DODATEK Č. 2 **ke Smlouvě o dílo**

uzavřené podle ust. § 2586 a násl. zákona č. 89/2012 Sb., občanský zákoník, ve znění pozdějších předpisů
„České Budějovice, Hlinecká ulice (Vrbenská-Dobrovodská) - stavební úpravy“

číslo smlouvy objednatele: 2020000768
číslo smlouvy zhotovitele: S21-017-0030
číslo veřejné zakázky: 20013

+ DIO objížděné trasy
IV/156 - 157

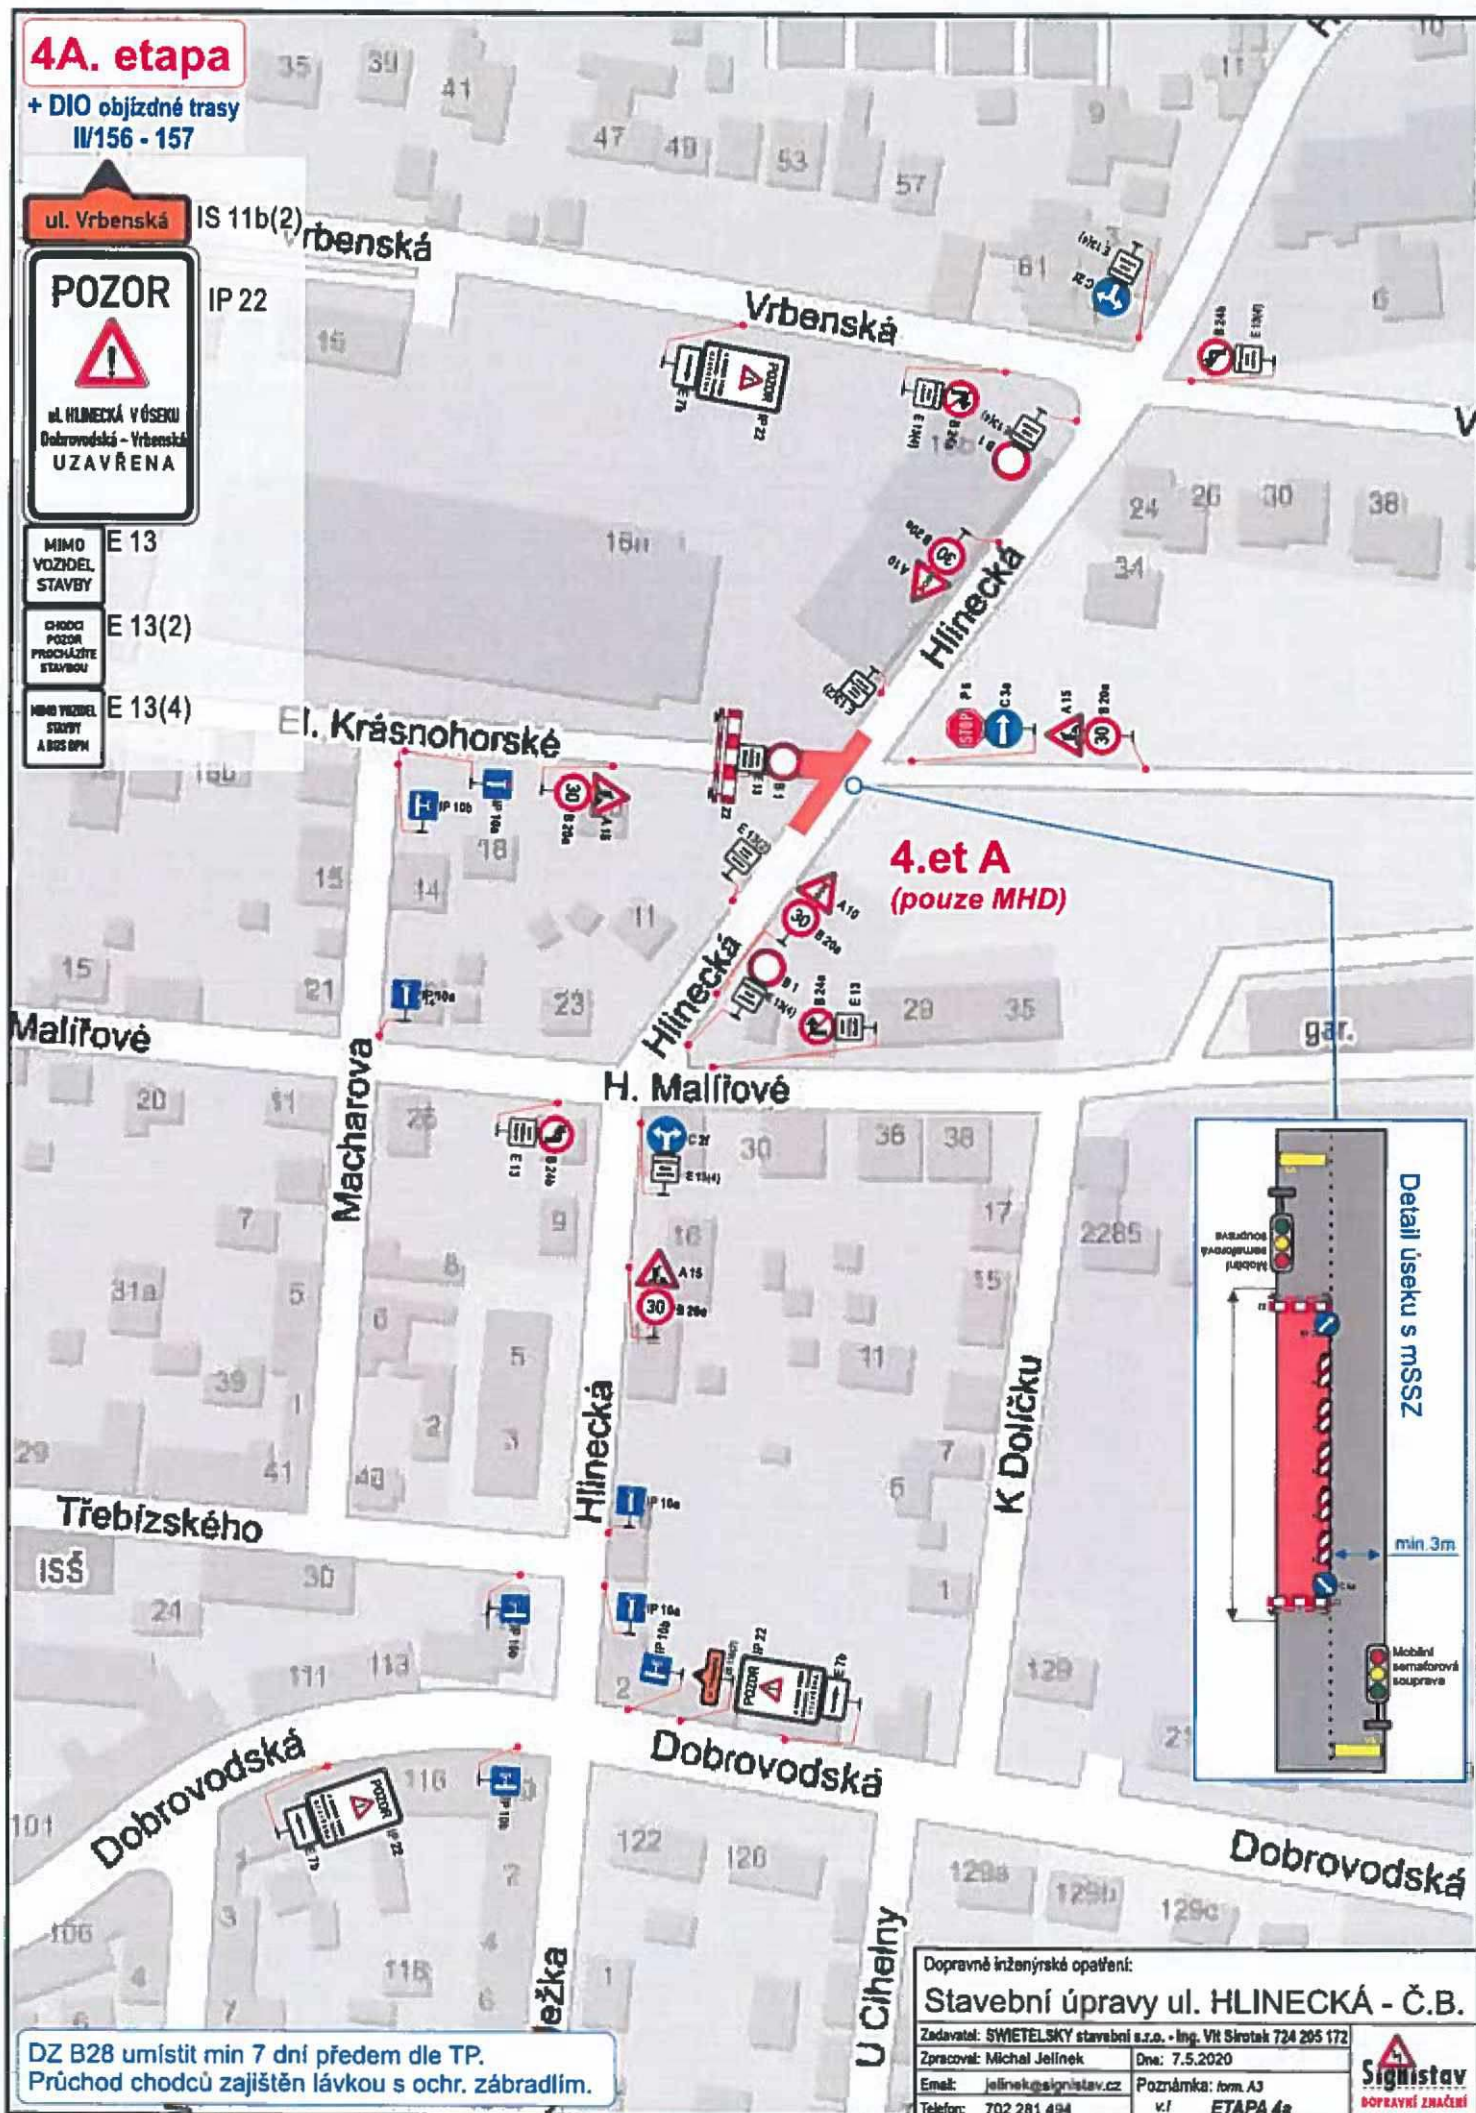
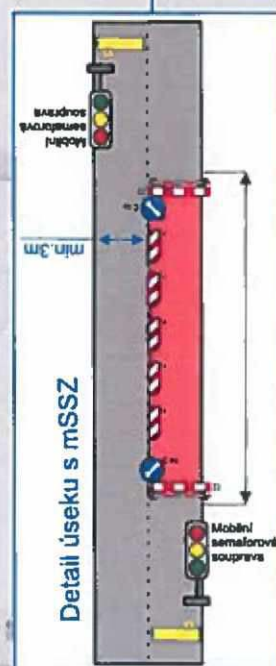
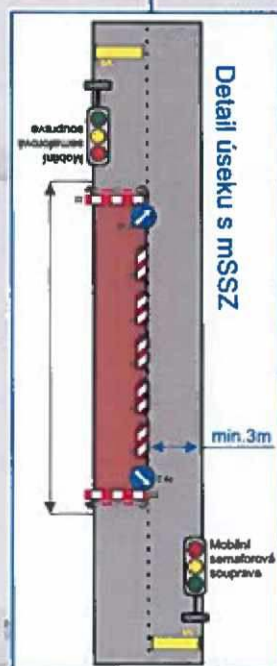
Projektové PD DIO je uvedeno slovy "Návrh DIO je pouze předběžný a musí být před realizací stavby projednán a koordinován". Výkresy tedy musely být vypracovány znova a opakovaně projednány na dotčených úřadech, vč. vyjadřovacích protokolů.

PD DIO nereflkuje požadavky MMČB na objízdné trasy, které vznikly před realizací a v PD zcela absentují. V DIR jsou obj.trasy nejen lokální, ale i odklánějící z celé oblasti stavby.

PD člení stavbu na 8 etap. Ve vydaném DIR na 11+1 etap, včetně 80 dní závěrečné 12. etapy na dobu předčasného užívání.

DIR obsahuje další doplňující požadavky MMČB na úpravy vnitrobloků a odklony dopravy na obj.trasy. V původní PD bylo vše ponecháno vnitroblokem i bez návěštění, natož obj.trasy. Tyto změny musely být taktéž vytvořeny, projednány a stanoveny.

DIR obsahuje doplňující požadavky DPM ČB pro zajištění průjezdnosti.

PD DIO počítá s jednoduchým řízením pomocí max.dvouhlavé sestavy SSZ. Skutečnost po projednání s PČR a ODaSH byla dvouhlavá + v dalších etapách tříhlavá sestava SSZ.

PD DIO obsahuje kusový materiál cca 390 ks v 8 etapách a DIR 430 ks v 11+1 etapách.

Z tohoto výčtu je evidentní, že tyto dvě PD (zamýšlená a skutečně požadovaná/realizovaná) jsou naprosto rozdílné co se týká jak množství materiálu, tak rozsahu ovlivněného území - realizované DIO se muselo podřítit aktuálním požadavkům vzniklým při projednání DIR a realizaci samotné.
